Mitteilung an die Bezirksverwaltung West zum Antrag lfd. Nr. A-W/0024/2022 von der CDU-Fraktion in der Bezirksvertretung West vom 28.07.2022

„Spielplatz Im Kinderbachtal –Verbesserung für Nutzer und Fahrradfahrer“

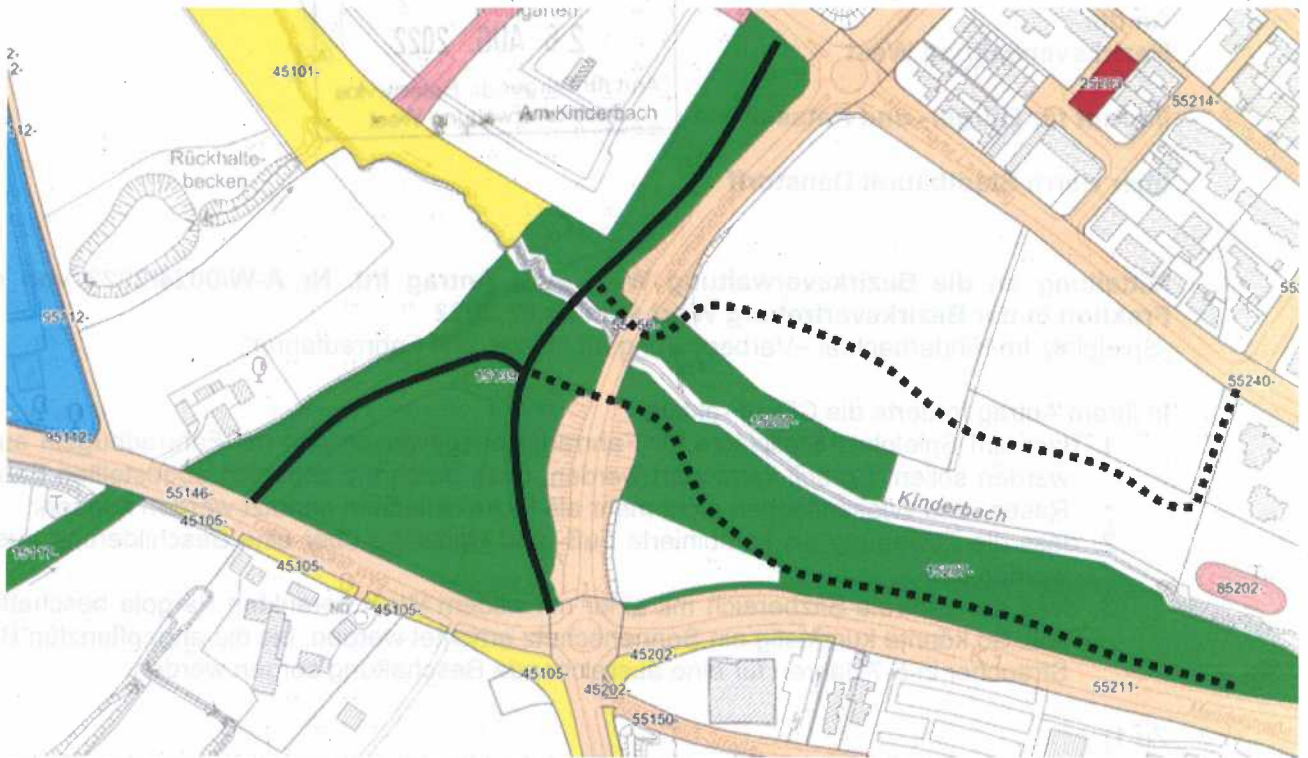
Zu 2)

Das Konzept der gesamten öffentlichen Grünanlage (Im Kinderbachtal Süd und Ost) sieht vor, dass die Wegeverbindung in nordsüdlicher Richtung als kombinierte Fuß- und Radwege (Ausführung in Asphalt) und in ostwestlicher Richtung als reine Fußwege (Ausführung in wassergebundener Wegedecke, siehe gestrichelte Linie) ausgeführt werden. Der nördliche und der südliche Kreisverkehr dienen als Ankerpunkte.

Am Zugang im Nordosten (Horstmarer Landweg) und am Zugang im Südosten (im Bereich der Unterführung) werden Schilder aufgestellt, die diesen als Gehweg ausweisen werden. Um den Wunsch, diesen Weg auch mit dem Fahrrad benutzen zu können, gerecht zu werden, wird ein Zusatzschild ‚Radfahrer frei‘ angebracht. Radfahrer sind auf dem Gehweg nur zu Gast und müssen besondere Rücksicht auf die Fußgänger nehmen.
